Smlouva o dílo

1. Tato smlouva je uzavřena na základě výsledku zadávacího řízení veřejné zakázky s názvem „Nemocnice Rychnov nad Kněžnou – rozšíření průmyslové zóny Solnice – Kvasiny“ v rámci projektu „Rozšíření strategické průmyslové zóny Solnice – Kvasiny a zlepšení veřejné infrastruktury v Královéhradeckém regionu“, evidenční číslo ve Věstníku veřejných zakázek Z2022-016454 (dále jako „veřejná zakázka“).
2. Účelem smlouvy je zajištění řádné realizace příslušných stavebních prací v rámci akce „Nemocnice Rychnov nad Kněžnou – rozšíření průmyslové zóny Solnice – Kvasiny“.
3. Pro potřeby této smlouvy se dále uvedenými zkratkami myslí:

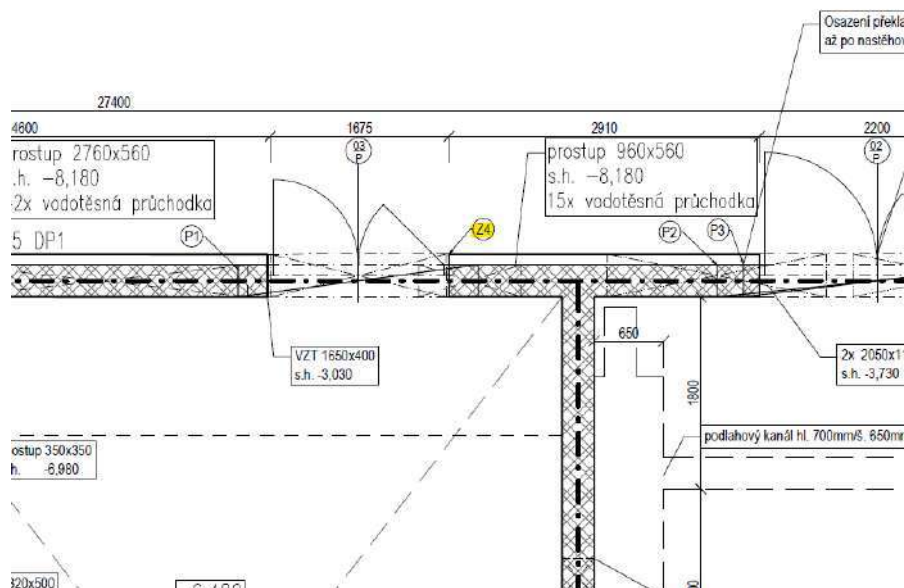
D.2.102 - SO 102.2 Komunikace a zpevněné plochy-Návrh – žádáme o prověření výkazu výměr, konkrétně u pol. 34, kde chybí započítaná úprava pláň zhutnění u konstrukce heliportu 661 m².

U konstrukce heliportu není úprava podloží uvažována. Jedná se o konstrukci se zahliněným štěrkem se zachováním stávající pláň

POHLED SEVER

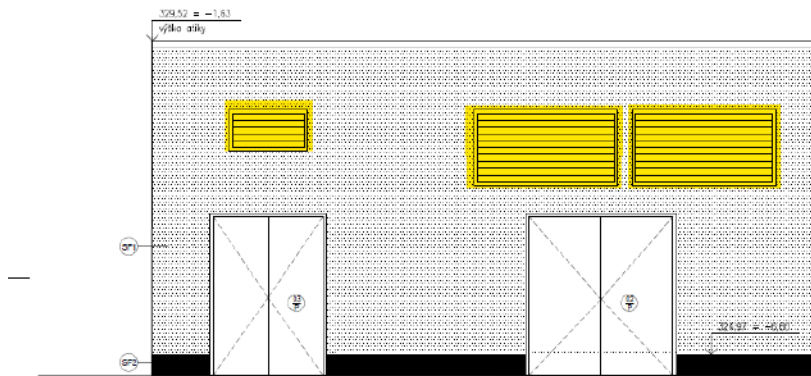
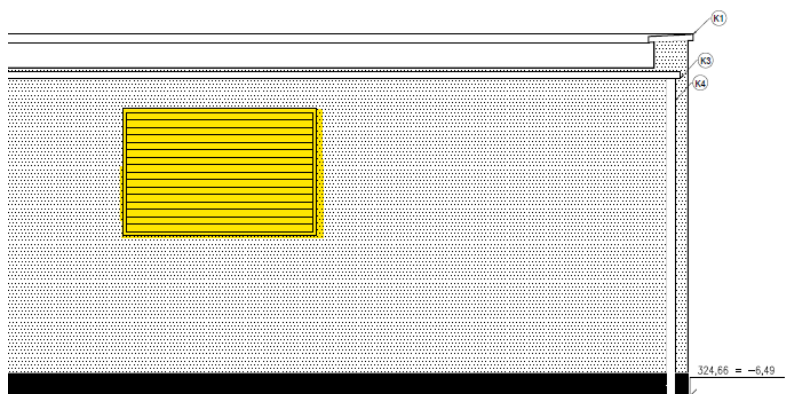
5) Ve výkazu výměr jsme nedohledali Protidešťové fasády zobrazené na výkrese Pohled sever 1+2ks, Pohled jih 1 ks – viz výřez níže. Tyto žaluzie nejsou vykázány ani v části VZT. Žádáme zadavatele o doplnění.

POHLED JIH

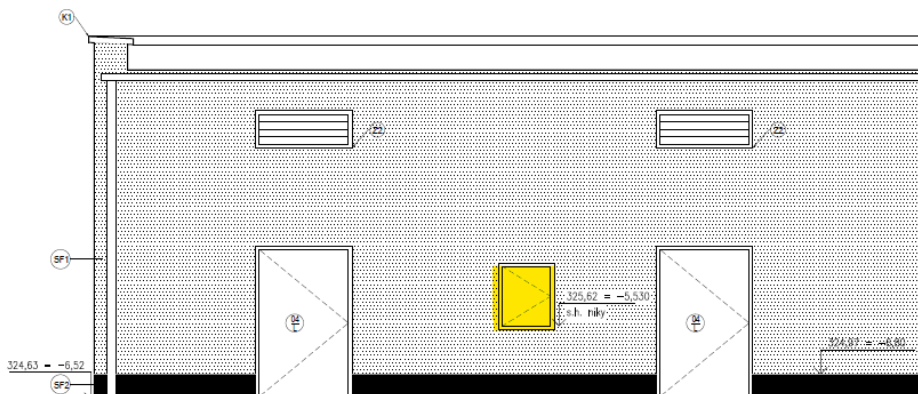
6) Ve výkazu výměr chybí fasádní skříň měření 700x900x400 na jižní fasádě zobrazená na výkresu Pohled jih – viz výřez níže. Žádáme zadavatele o doplnění.

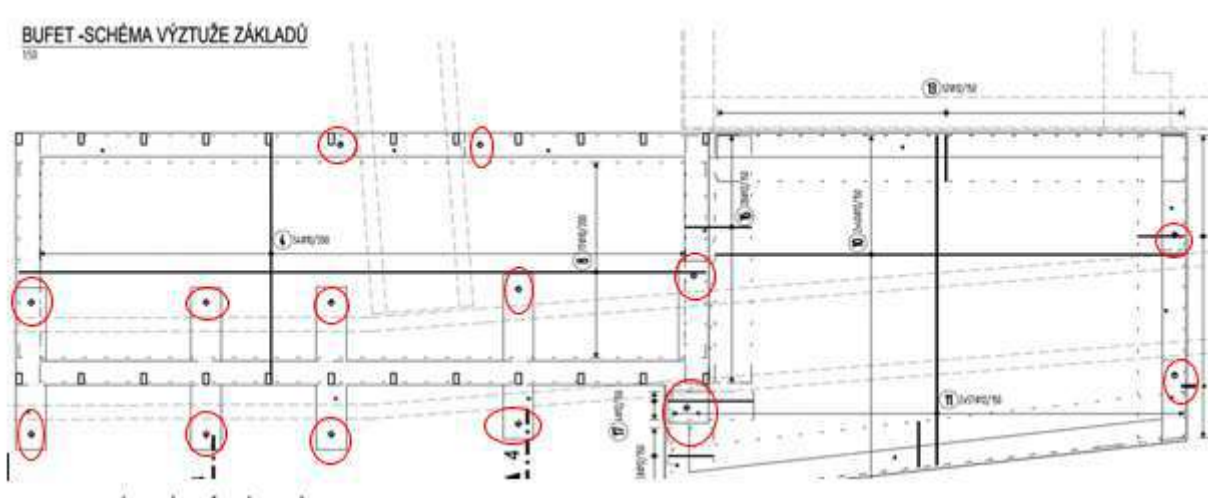
Domníváme se, že se jedná o 14 ks mikropilot viz výřez Žádáme o prověření a případné opravení.

Ano, jedná se o 14 ks mikropilot, tak jak jsou popsány ve výkresu č. 121 část D.1.2, stavebně konstrukční řešení, části přílohy č. 3a zadávacích podmínek – projektové dokumentace. Zadavatel součástí tohoto dokumentu uveřejňuje upravenou část přílohy č. 3c – výkaz výměr.

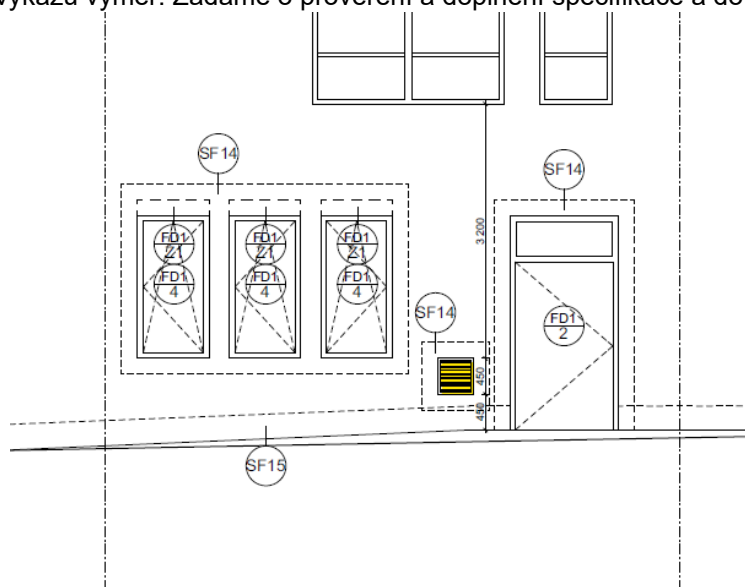
- U výplně F0-1 rozměr v tabulce nesouhlasí s nákresem celkový rozměr 2,5 x 2,8 m vč. dveří 1,2x2,1. Žádáme o prověření
- Prvek F0-9 fasádní dešťová žaluzie zakreslená v pohledu na východní fasádu chybí ve výpisu prvků i ve výkazu. Žádáme o prověření a doplnění do výkazu výměr.

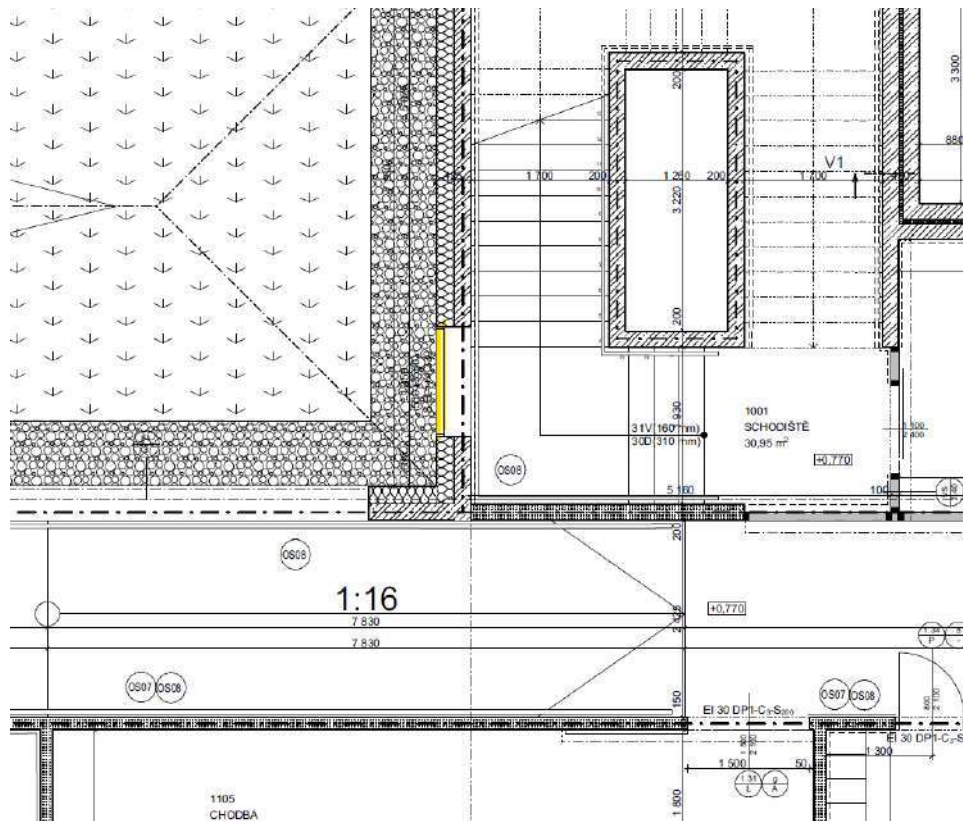
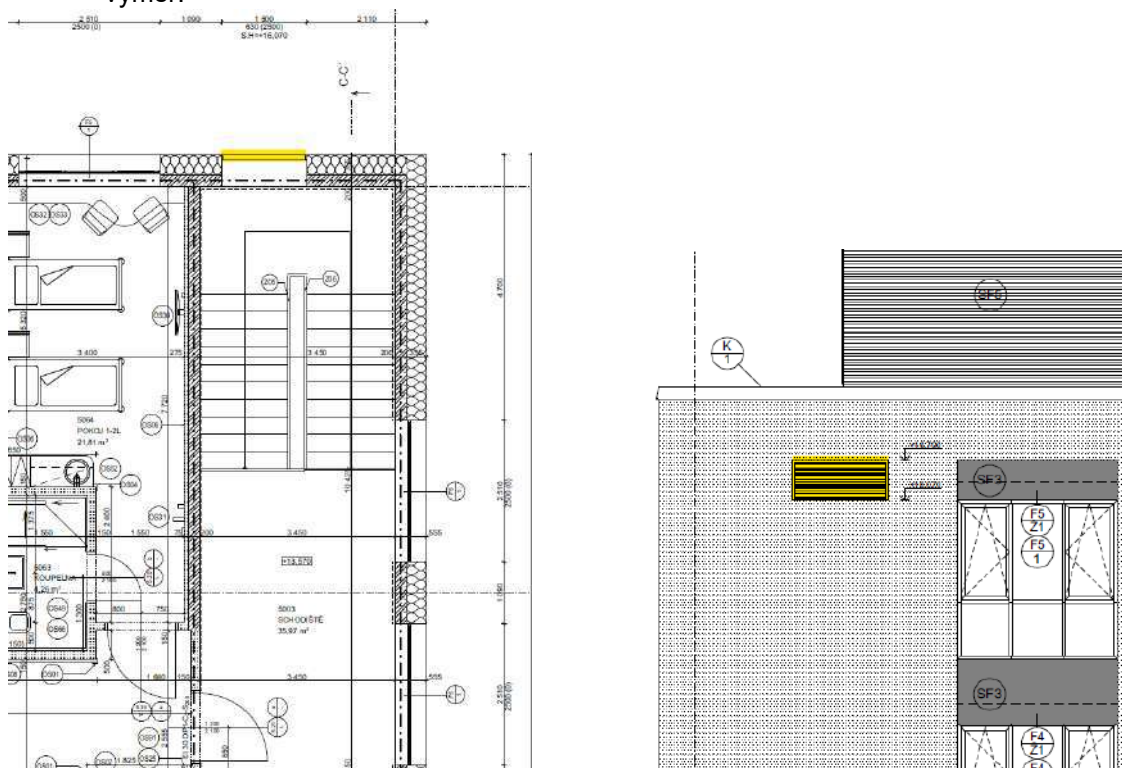
- Neoznačená fasádní žaluzie zakreslená na východní fasádě (viz výřez níže) chybí ve výpisu prvků i ve výkazu výměr. Žádáme o prověření a doplnění specifikace a do výkazu výměr.

- Fasádní žaluzie F0-Ž2 a F0-Ž3 jsme nedohledali ve výkresech – pohledech, půdorysech. Žádáme o určení umístění těchto prvků.
- F3-8 fasádní dešťovou žaluzii jsme nedohledali ve výkresech – pohledech, půdorysech. Žádáme o určení umístění těchto prvků.
- Neoznačená fasádní výplň v 1.NP v místnosti č. 1001 schodiště (viz výřez níže) není vykázána ve výpisu prvků ani výkazu výměr. Žádáme o prověření a doplnění specifikace a do výkazu výměr.

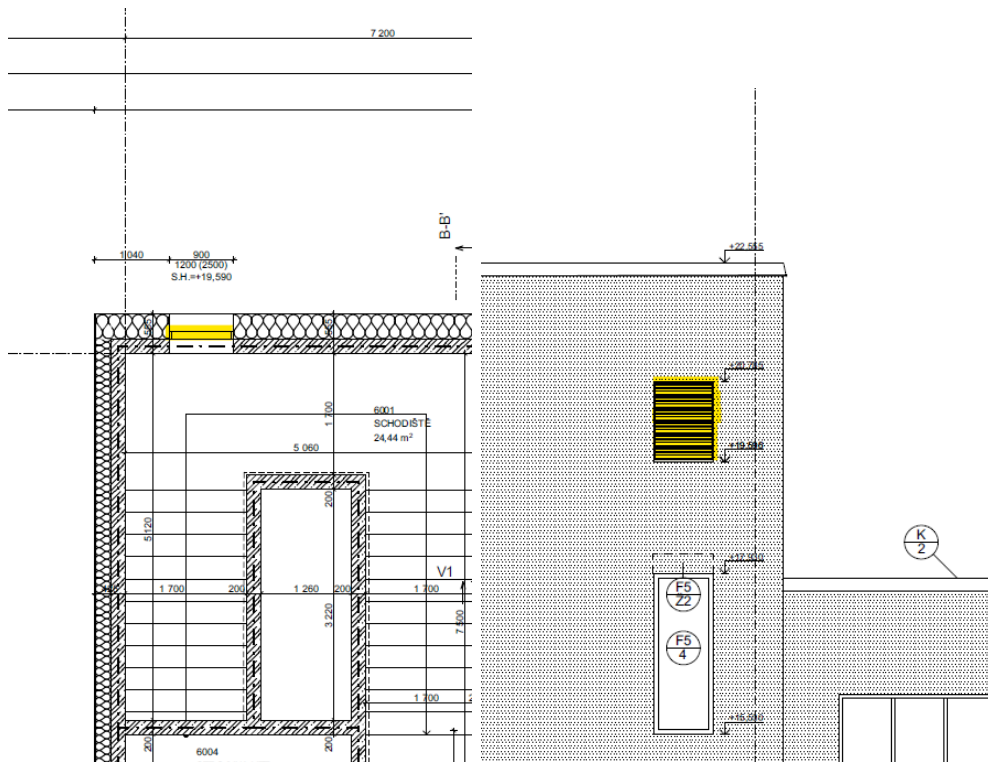
- g) Neoznačená fasádní výplň v 5. NP v místnosti č. 5003 schodiště (viz výřezy níže) není vykázána ve výpisu prvků ani výkazu výměr. Žádáme o prověření a doplnění specifikace a do výkazu výměr.

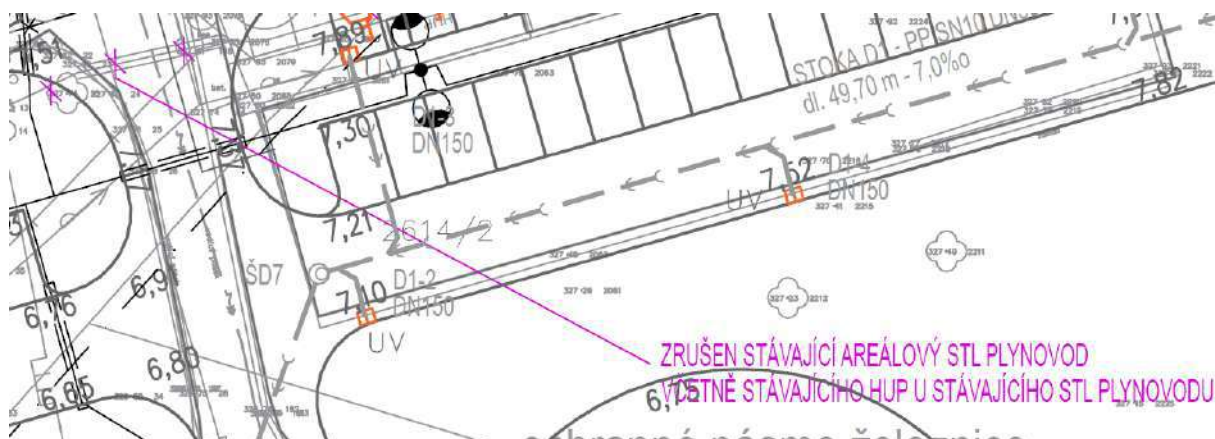
Ve výkresové části D.2.SO108 PŘELOŽKA STL PLYNOVODU, je uvedeno zrušení stávajícího areálového plynovodu včetně stávajícího HUP. Tyto práce se nevyskytují ve výkazu výměr. Žádáme o doplnění do výkazu výměr
